SPRENDINIŲ
KOREGAVIMAS IR KLAIDŲ
IŠTAISYMAS VISUOMENĖS
SUPAŽINDINIMO SU
SPRENDINIAIS METU

KOREGAVIMAS

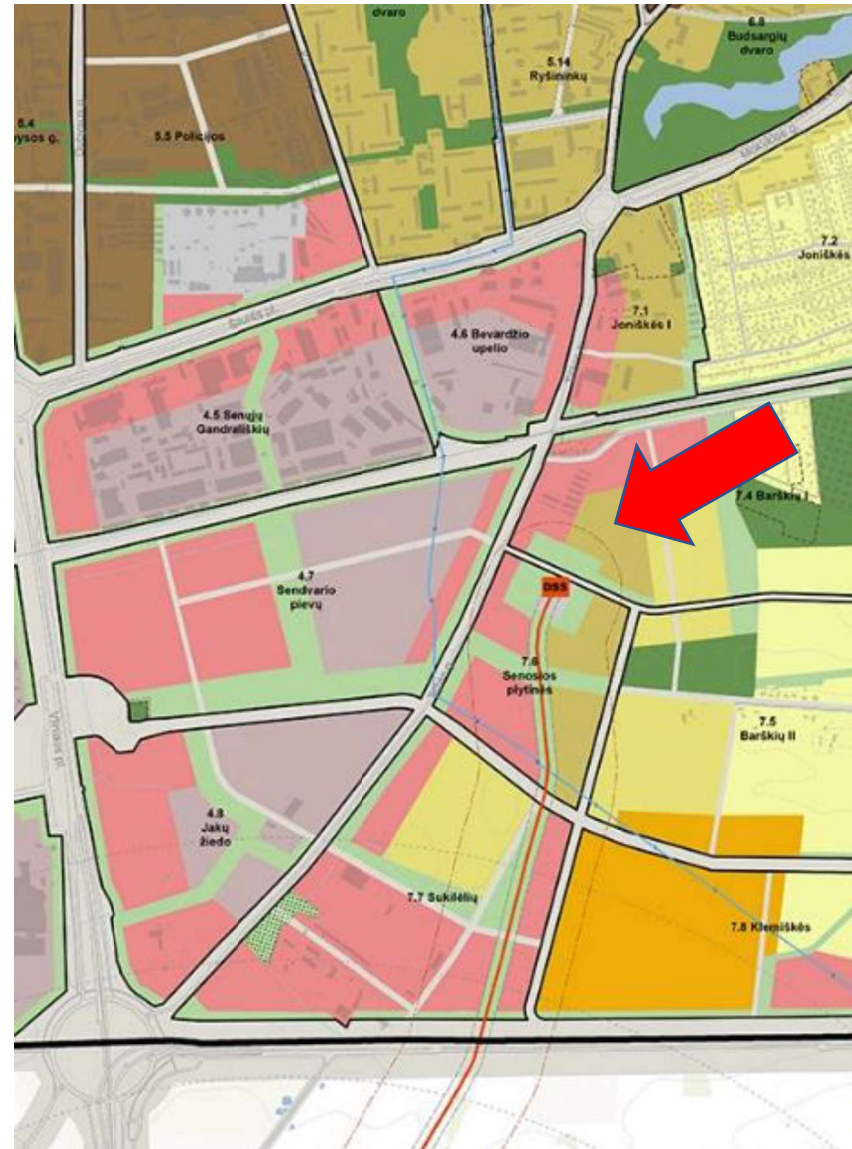
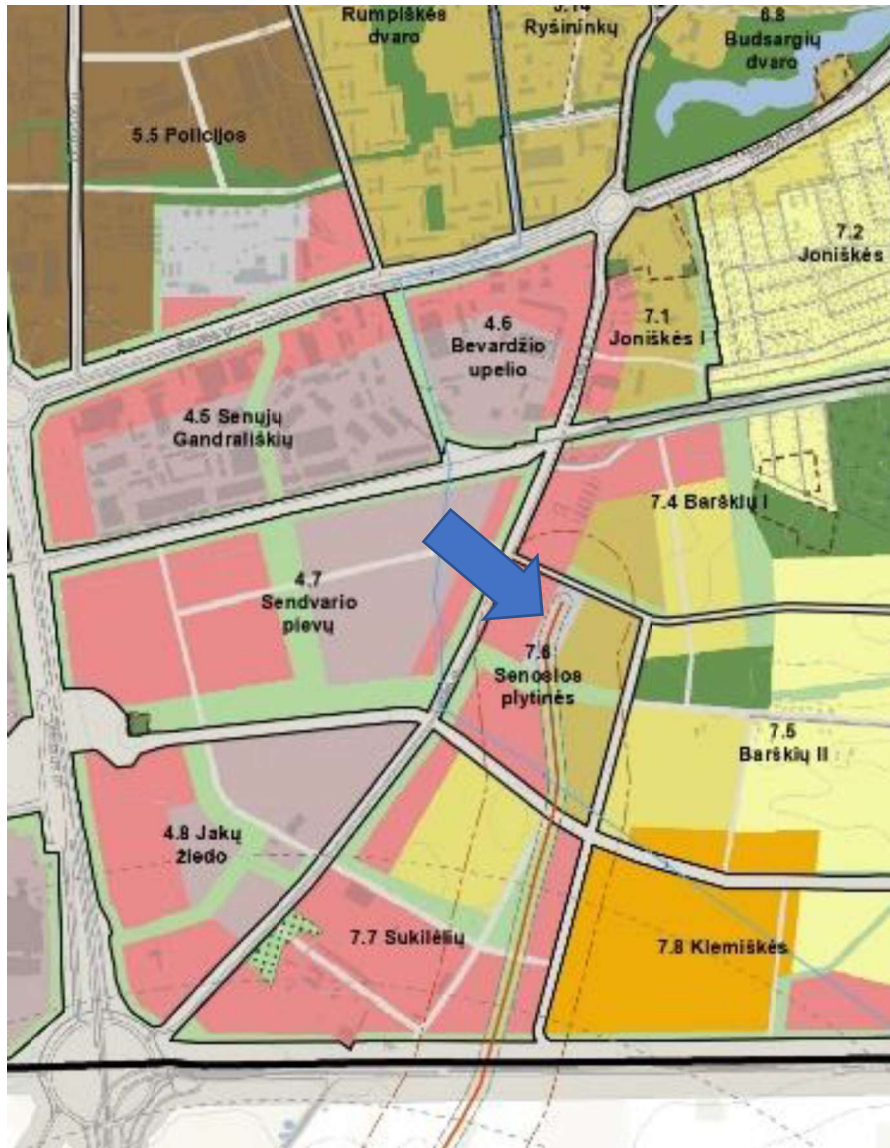
Techninė klaida. RAT pastebėjimas. 6.5, 6.6, 6.7 ir 6.8 nagrinėjamuose rajonuose tapo sumažintas užstatymo aukštis - numatytas 16 m, Atsižvelgiant į miesto įvaizdžio formavimo specifiką šiose miesto dalyse ir supančiame kontekste jau yra esamas didesnis nei 16 m. pastatų aukštis. Ištaisyta klaida - didžiausias leistinas pastatų aukštis padidintas iki logiško morfotipinio 20 m. aukščio.

Techninės klaidos atitaisymas.

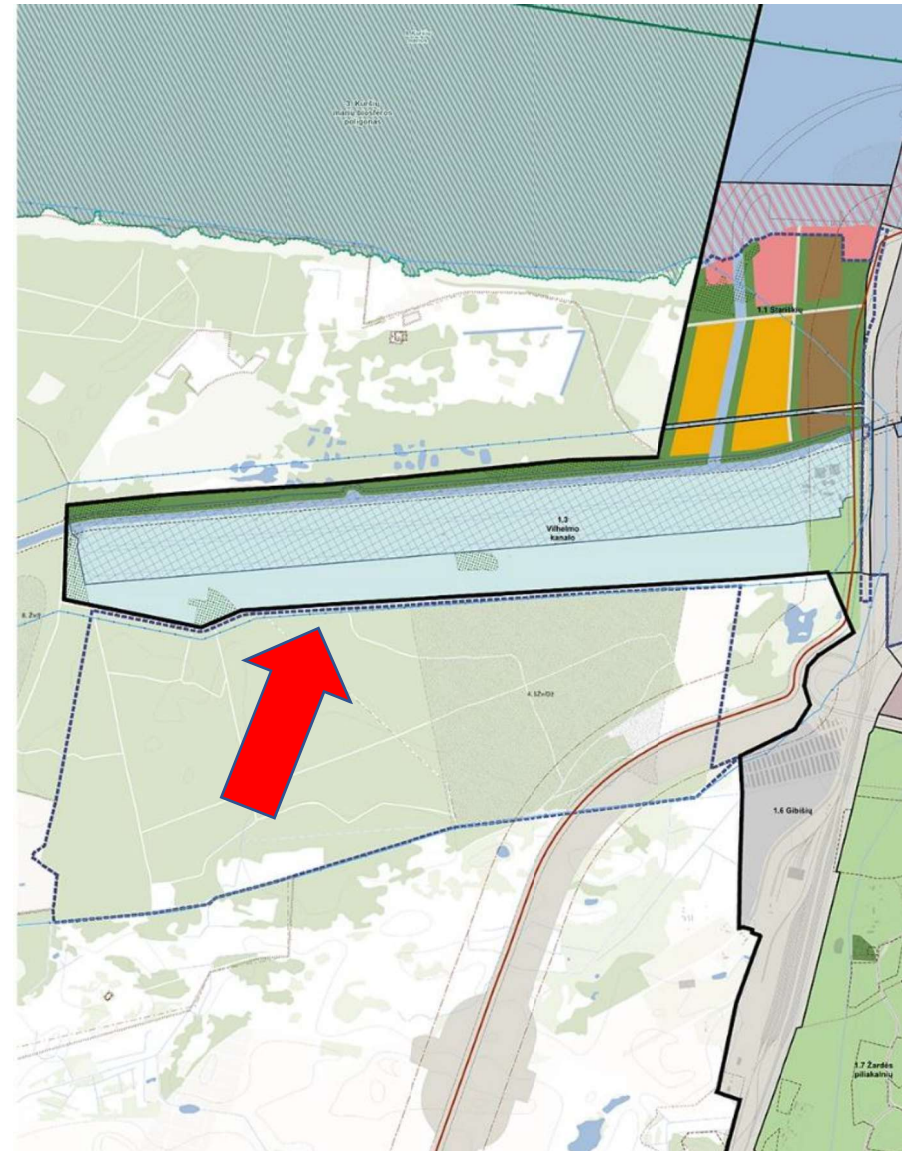
AmberGrid pastabos. Dėl magistralinio dujotiekio apribojimų patikslinimo teisybės vardan.

- Pagrindiniame brėžinyje nurodyta Klaipėdos dujų skirstymo stotis; - Pagrindiniame brėžinyje patikslintos užstatymo zonos magistralinio dujotiekio ir DSS zonose; - 7.7 nagrinėjamame rajone pakoreguota aukštybinių pastatų kompleksų zona „Užstatymo aukščio schemeje“. **Neesminis koregavimas. Techninės klaidos atitaisymas.**

KOREGAVIMAS
Situacija Nr. 18

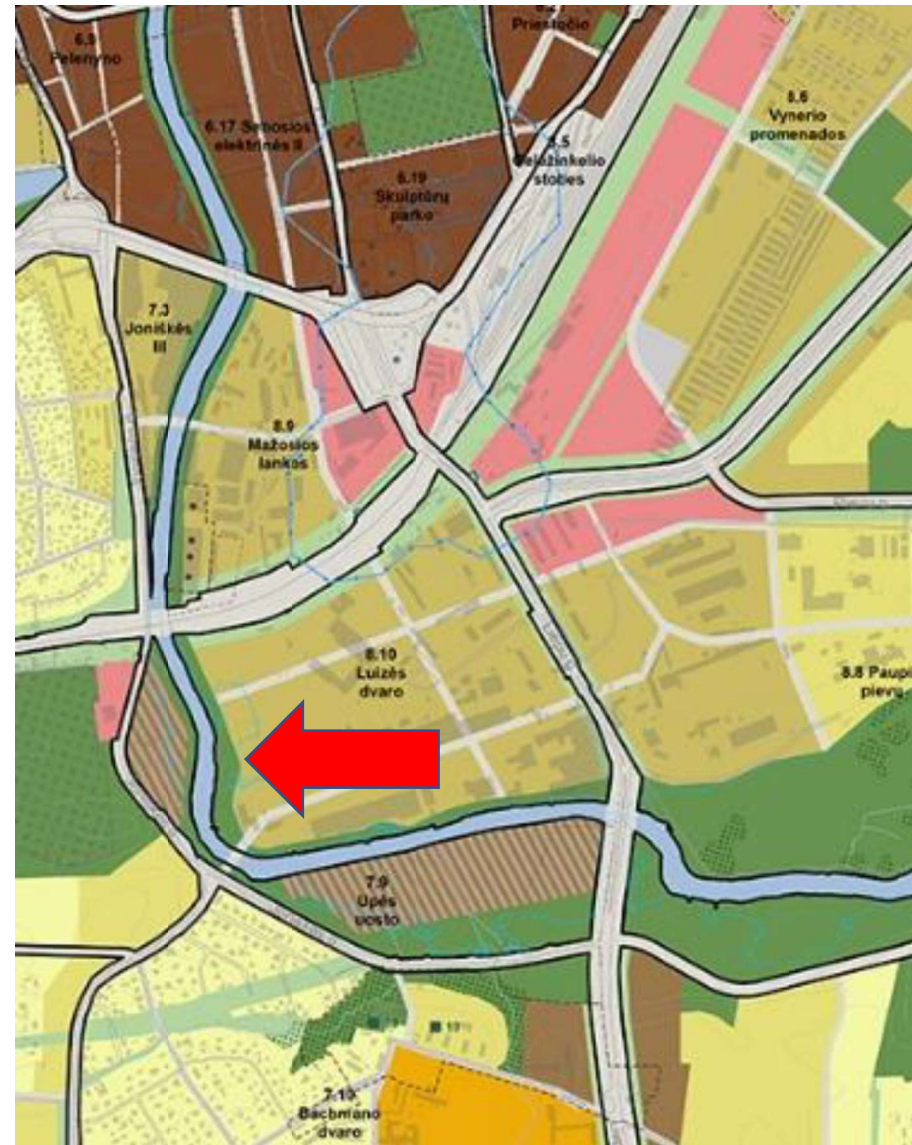
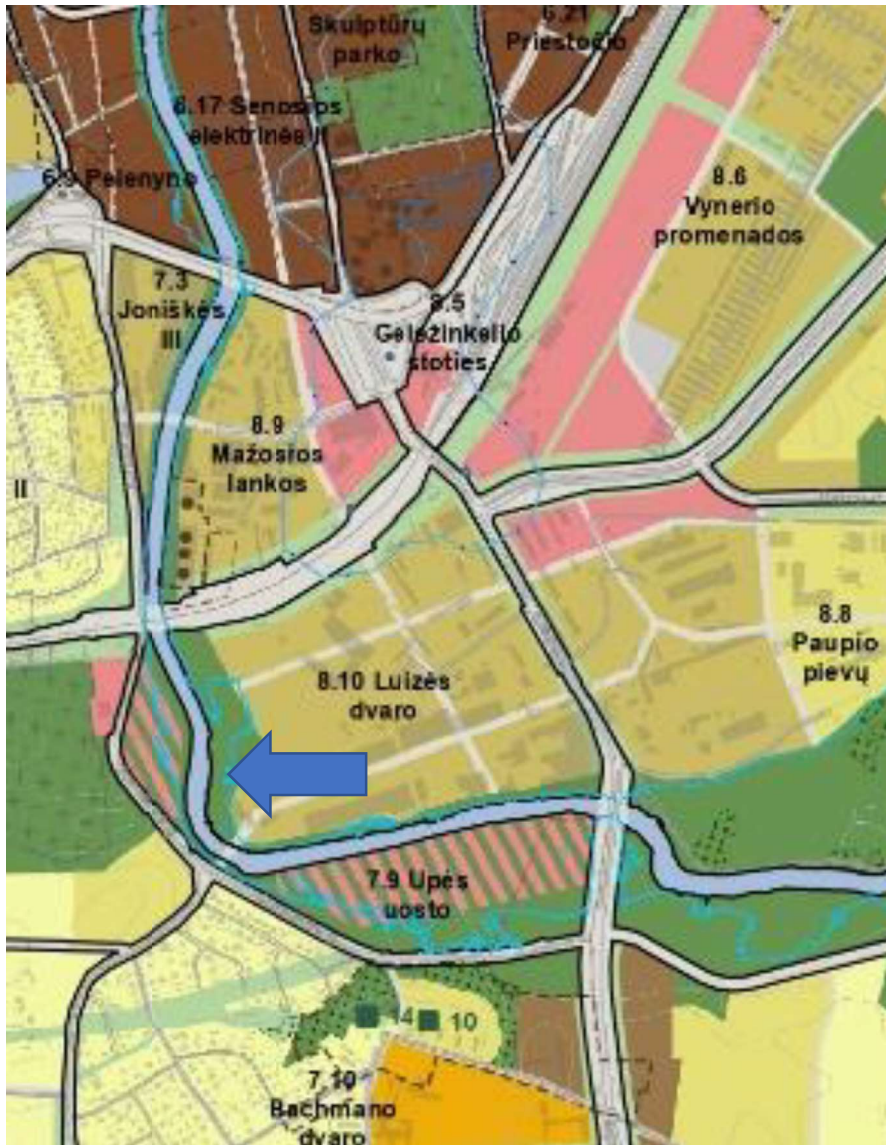
Lietuvos kariuomenės pastabos dėl kariuomenės ir KVJU BP ribos patikslinimo.
Pagrindiniame brėžinyje nurodyta patikslinta valstybinio jūrų uosto bendrojo plano riba; AR nurodyta, kad planuojamoje savivaldybės teritorijoje draudžiama vėjo elektrinių statyba. **BP sprendinių esmės nekeičiantis koregavimas / patikslinimas.**

Visuomenės pasiūlymas. Palikti galimybę pramonės vystymui Smeltės rajone.

2.2 nagrinėjamame rajone, kaip logiškas pasiūlymas, nagrinėjamo rajono šiauriniame perimetre, besiribojančiame su jūrų uosto teritorija, įvesta pramonės ir sandėliavimo funkcinės zonos juosta. **BP sprendinių esmės nekeičiantis koregavimas.**

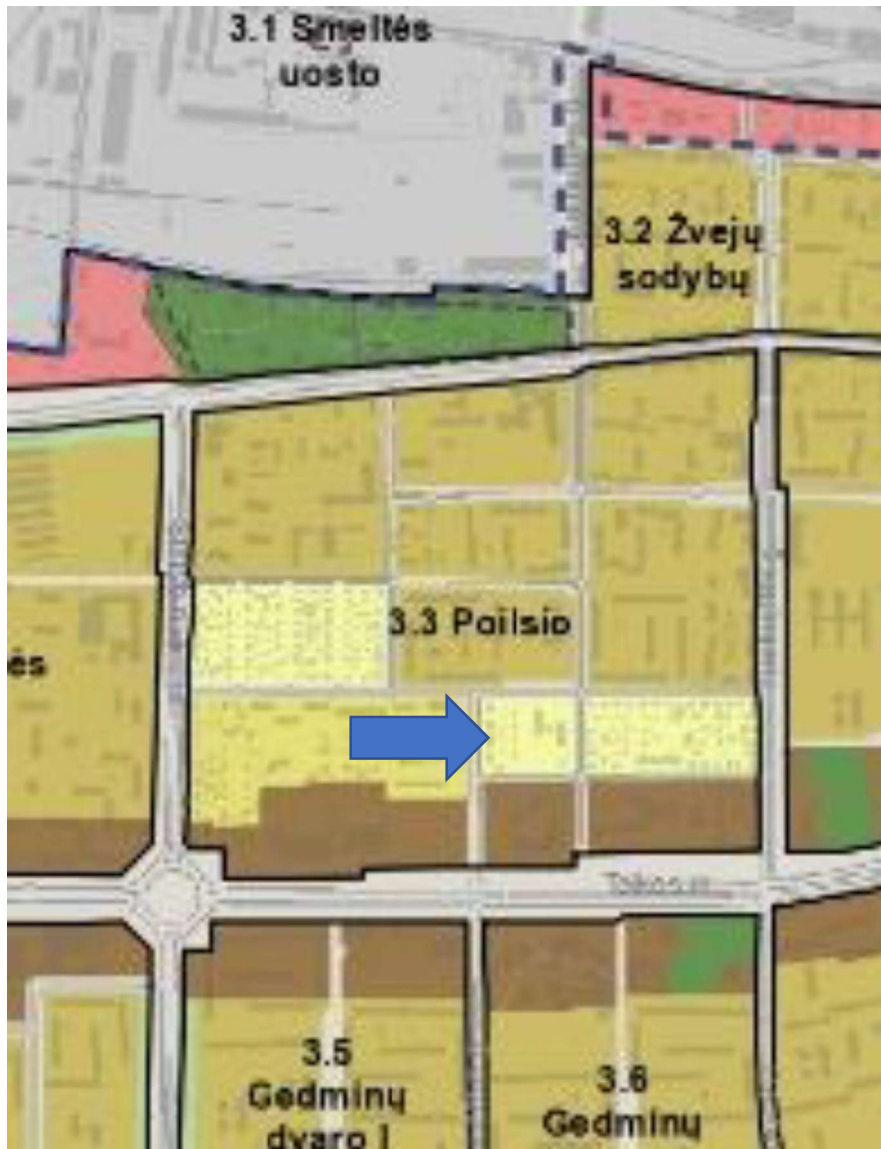
20. Techninė klaida.

21. Techninė klaida.

Visuomenės pasiūlymas. Patikslinti užstatomas teritorijas pagal TPD.

1.8 nagrinėjamame rajone patikslinta inžinerinės infrastruktūros koridoriaus trasa intensyviai naudojamų želdynų zonoje. **BP sprendinių esmės nekeičiantis koregavimas.**

Patikslinta Švyturio gatvės tęsinio trasa iki Lideikio gatvės „Gatvių tinklo ir kategorijų bei infrastruktūros plėtros brėžinyje“. **Neesminis koregavimas.**

8.10 nagrinėjamame rajone patikslinta didelio užstatymo intensyvumo funkcinė zona iki potvynių užliejamų teritorijų ribos. **BP sprendinių esmės nekeičiantis koregavimas.**

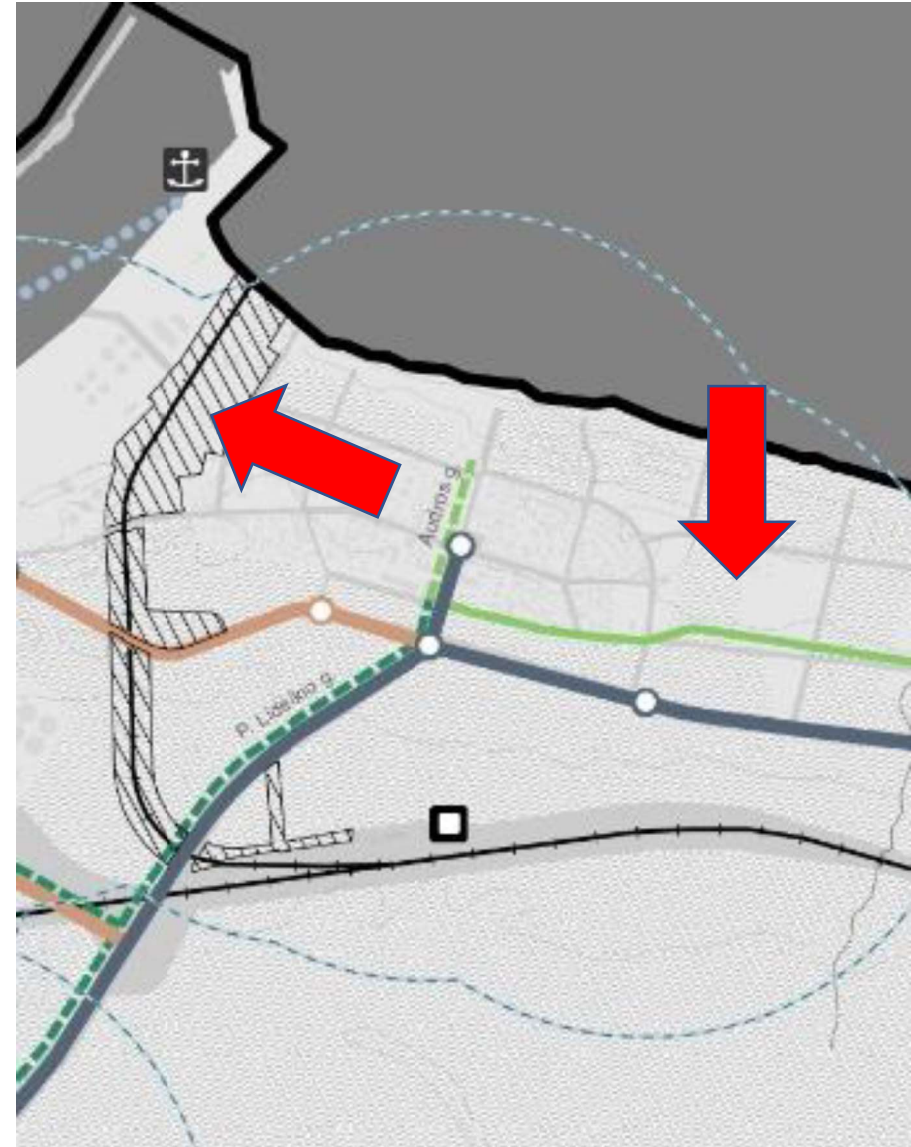
Visuomenės pasiūlymas. Patikslinti funkcinę zoną 3.3 rajone pagal faktą.

3.3 nagrinėjamame rajone patikslinta vidutinio užstatymo intensyvumo funkcinė zona pagal faktą. **Techninė klaida. Neesminis koregavimas.**

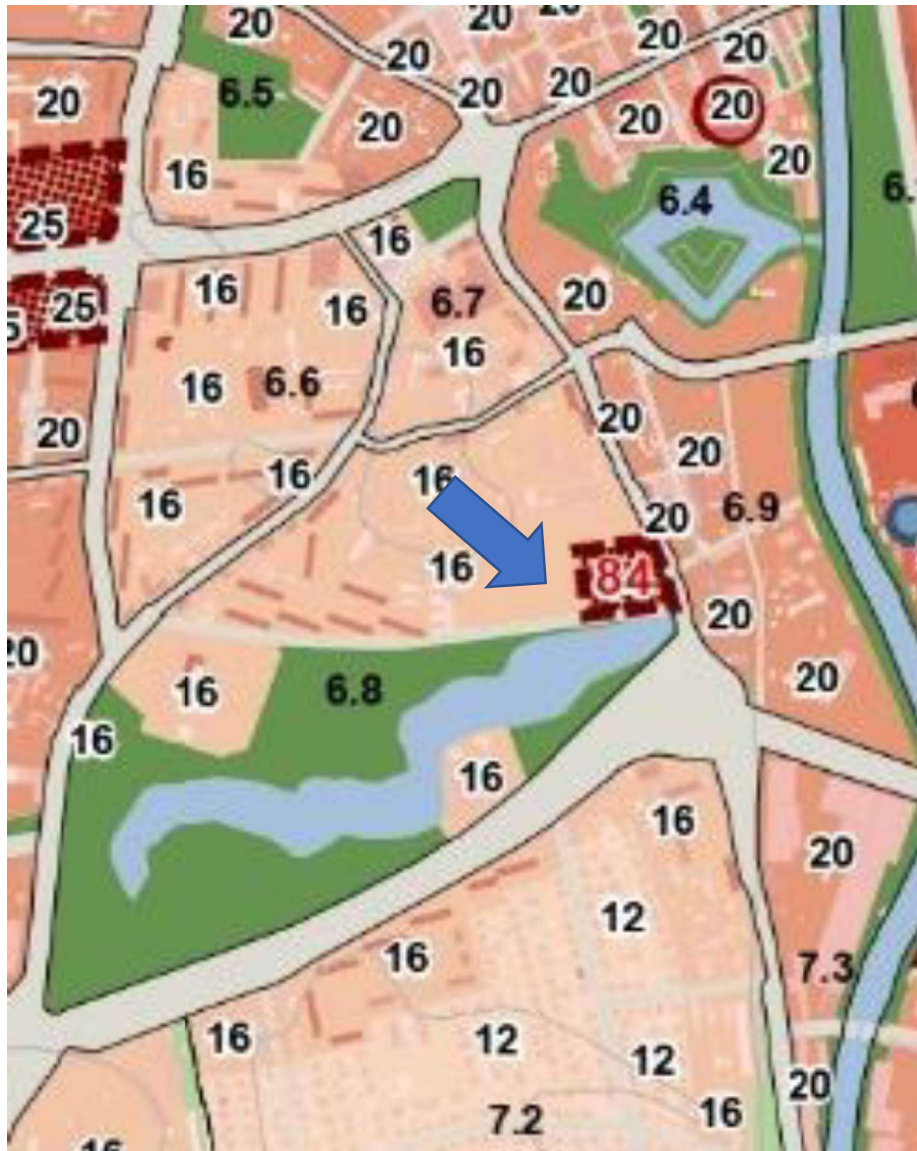
Techninė klaida.

Iš brėžinio „Viešojo transporto maršruto tinklo ir dviračių trasų brėžinys“ pašalintas iš kažkur atsiradęs ir klaidinantis atsitiktinių teritorijų žymėjimas ir pataisytas sutartinis koridoriaus pažymėjimas. **Techninė klaida. Neesminis koregavimas.**
